**Samodzielny Publiczny Zakład Opieki Zdrowotnej
OPOLSKIE CENTRUM ONKOLOGII
im. prof. Tadeusza Koszarowskiego
w Opolu**

WYJAŚNIENIA TREŚCI SPECYFIKACJI WARUNKÓW ZAMÓWIENIA

Dotyczy postępowania o udzielenie zamówienia publicznego w trybie podstawowym – z możliwością negocjowania treści ofert w celu ich ulepszenia zgodnie z art. 275 pkt. 2 ustawy z dnia 11 września 2019 r. Ustawy PZP pn. „**Rozbudowa z przebudową klatki schodowej Przychodni Przyjęć Pierwszorazowych z dobudową szybu zewnętrznego dźwigu szpitalnego oraz łącznika jako komunikacji do budynku szpitala na poziomie II piętra, w Opolskim Centrum Onkologii w Opolu – w ramach programu „Dostępność plus”**” nr postępowania: **FAZ.2801.16.2022-TP**.

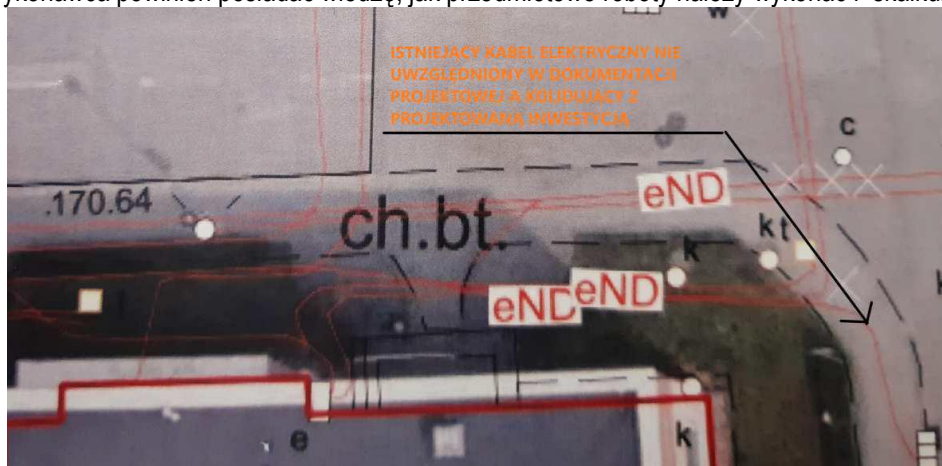
Poniżej zaznaczono istniejący kabel elektryczny którego przebieg koliduje z projektowaną inwestycją (płyta fundamentowa). W dokumentacji projektowej brak projektu przełożenia tego kabla. Prosimy o uzupełnienie dokumentacji w tym zakresie. W przypadku nie uzupełnienia dokumentacji potencjalna firma wykonawcza nie ma możliwości uwzględnienia kosztów przekładki tego kabla.

Odpowiedź: Roboty należy wykonać zgodnie z dokumentacją projektową, specyfikacją techniczną i sztuką budowlaną. Wykonawca powinien posiadać wiedzę, jak przedmiotowe roboty należy wykonać i skalkulować.

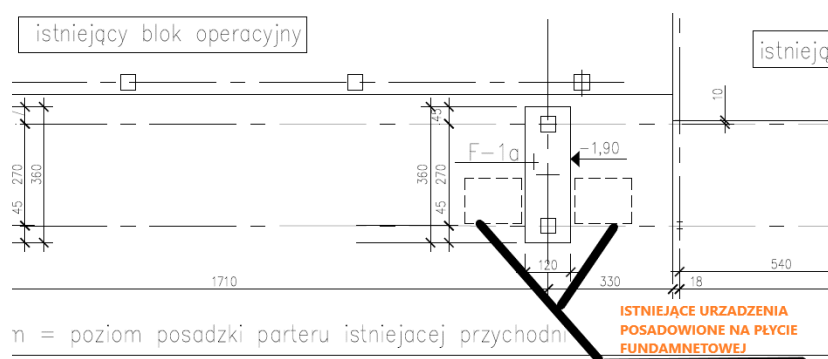
Według dokumentacji konstrukcji rys K-31n (fragment poniżej) projektowaną stopę fundamentową łącznika należy wykonać pomiędzy istniejącymi urządzeniami posadowionymi na płycie fundamentowej. Prosimy o przedstawienie projektu wykopu wraz z jego zabezpieczeniem na tej podstawie będzie możliwa analiza oraz oszacowania kosztów takiego rozwiązania. Z punktu widzenia potencjalnego Wykonawcy nie ma możliwości zabezpieczenia wykopu ze względu na brak miejsca w związku z czym oszacowanie ewentualnych kosztów jest niemożliwe.

Odpowiedź: Wykonawca musi zabezpieczyć elementy istniejące na okres wykonywanego wykopu, np. poprzez zastosowanie odpowiedniej technologii wykopu, np. w obudowie etc.

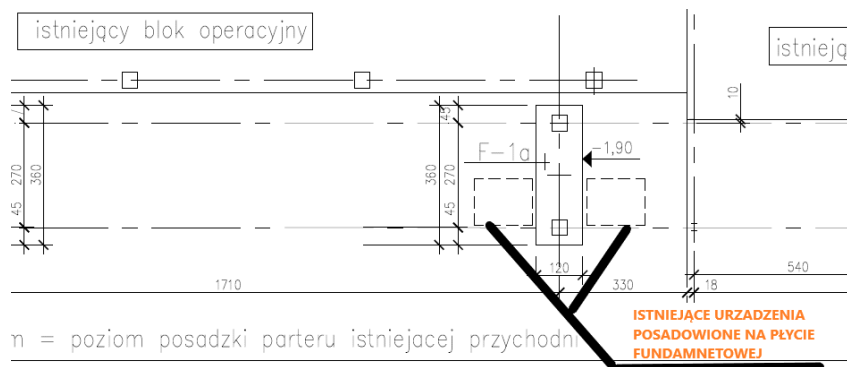
Według dokumentacji konstrukcji rys K-31n (fragment poniżej) projektowaną stopę fundamentową łącznika należy wykonać pomiędzy istniejącymi urządzeniami posadowionymi na płycie fundamentowej. Pomiedzy tymi urządzeniami wykop należy wykonać na głębokość 2,0m co może skutkować osunięciem się gruntu i spowodować przechył płyty fundamentowej wraz z urządzeniami. Informujemy, że potencjalny Wykonawca na etapie składania oferty nie jest w stanie przewidzieć czy nie zajdzie potrzeba przeniesienia urządzeń w inne miejsce. W związku z tym nie będzie uwzględniał ewentualnych kosztów związanych z przeniesieniem urządzeń. Ewentualnie prosimy o przedstawienie

projektu zabezpieczenia ścian wykopu z wiedzy potencjalnego Wykonawcy nie ma możliwości zabezpieczenia wykopu ze względu na brak miejsca.

Odpowiedź: Opis jw. Wykop jest do rzędnej -1,9m, ale teren jest na poziomie -0,35m więc do wykopania nie mamy 2m ale 1,55m głębokości.

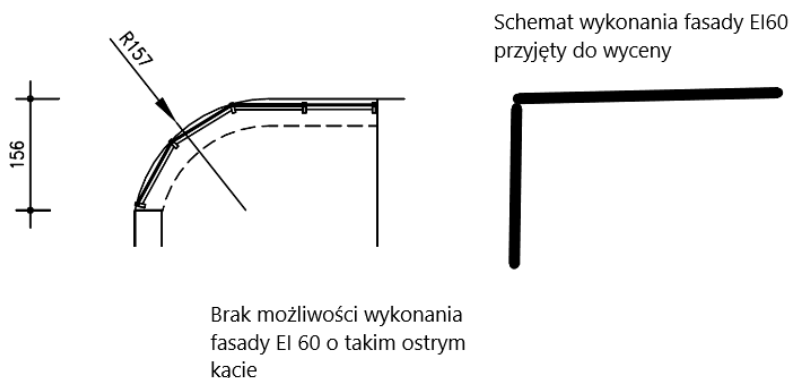
Według dokumentacji projektowej rys architektury nr 16 załamaną fasadę SR-3 należy wykonać o odporności ogniowej EI60. Z uzyskanych informacji dostawcy systemów aluminiowych nie ma możliwości wykonania fasady EI60 dla tego rozwiązania są za ostre załamania. W związku z tym do wyceny przyjęto fasadę załamaną pod kątem 90 stopni. Jeżeli Zamawiający zna system w którym można wykonać projektowaną wersję załamanej fasady SR3 o odporności ogniowej EI60 prosimy o wskazanie dostawcy na tej podstawie będzie możliwe uwzględnienie wymagań zawartych w projekcie.

Odpowiedź: Fasadę należy wykonać zgodnie z dokumentacją projektową i specyfikacją techniczną. Zamawiający nie wyraża zgody na wykonanie fasady załamanej pod kątem 90 stopni.
